Avis délibéré de la mission régionale d'autorité environnementale sur le remplacement du télésiège du Glacier par la télécabine de la Sarenne, au sein de la station de l'Alpe d'Huez, porté par SATA Group, sur la commune du Freney-d'Oisans (38)

Avis n° 2024-ARA-AP-1761

Avis délibéré le 22 octobre 2024

Figure 3: Implantations de la liaison existante (télésiège du Glacier) et de celle projetée (source : dossier, pièce I)

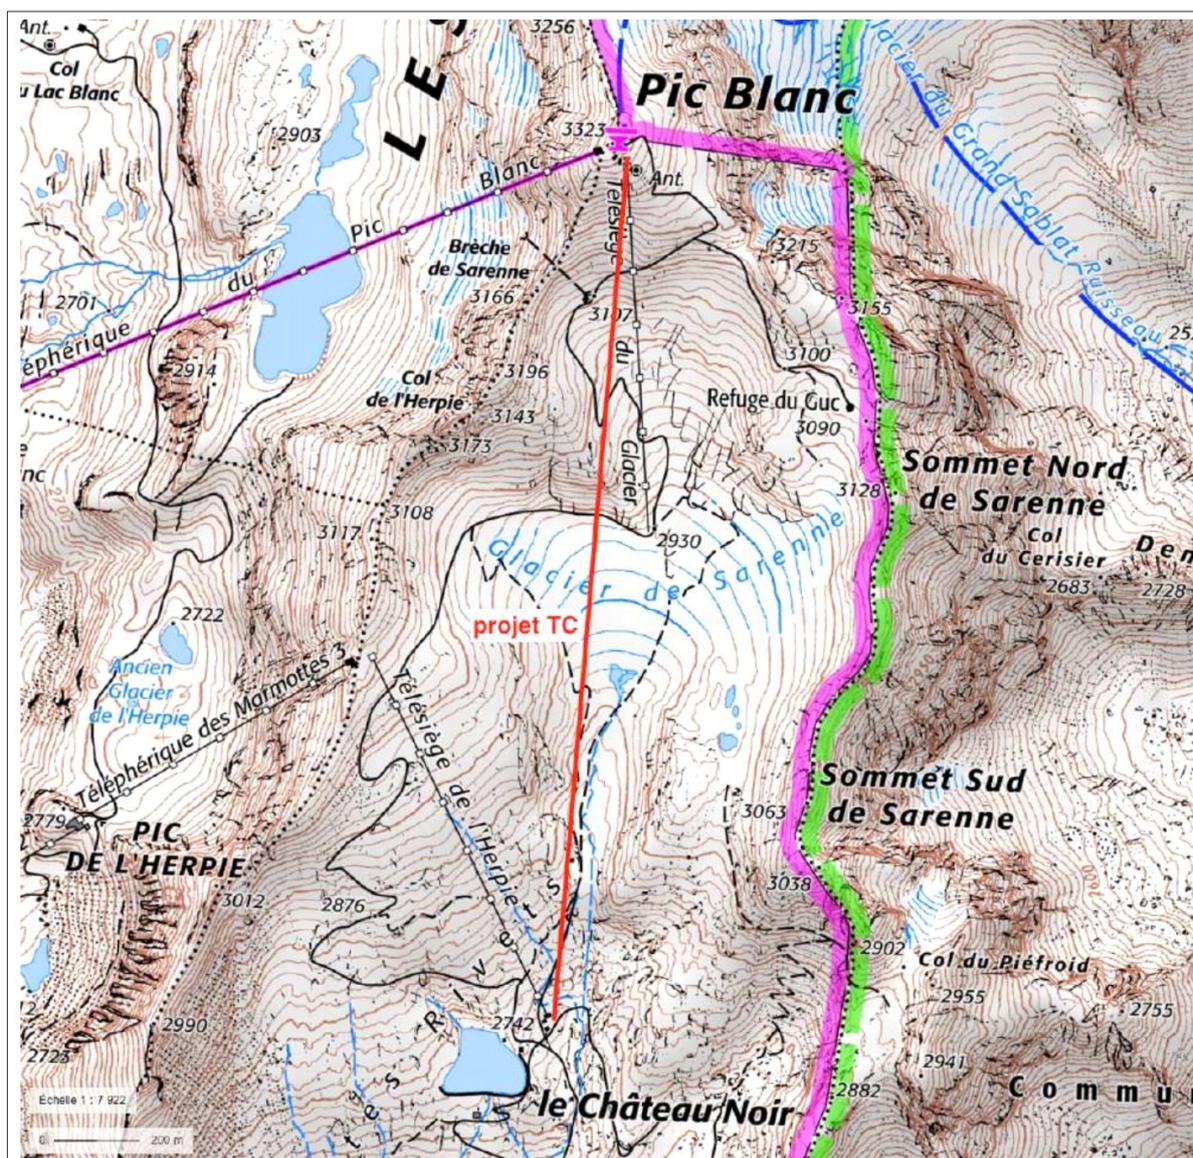
Au regard du site dépourvu de végétation, aucun défrichage, décapage ou étrépage n'est prévu. L'Autorité environnementale relève l'absence totale de sol et de végétation au niveau des gares amont et aval, mentionnée figure 4. Ceci paraît surprenant, surtout pour la gare aval, même si sol et végétation peuvent être très réduits à ces altitudes.

L'Autorité environnementale recommande d'expliquer l'absence de sol et de végétation au niveau de la gare aval de la future télécabine.
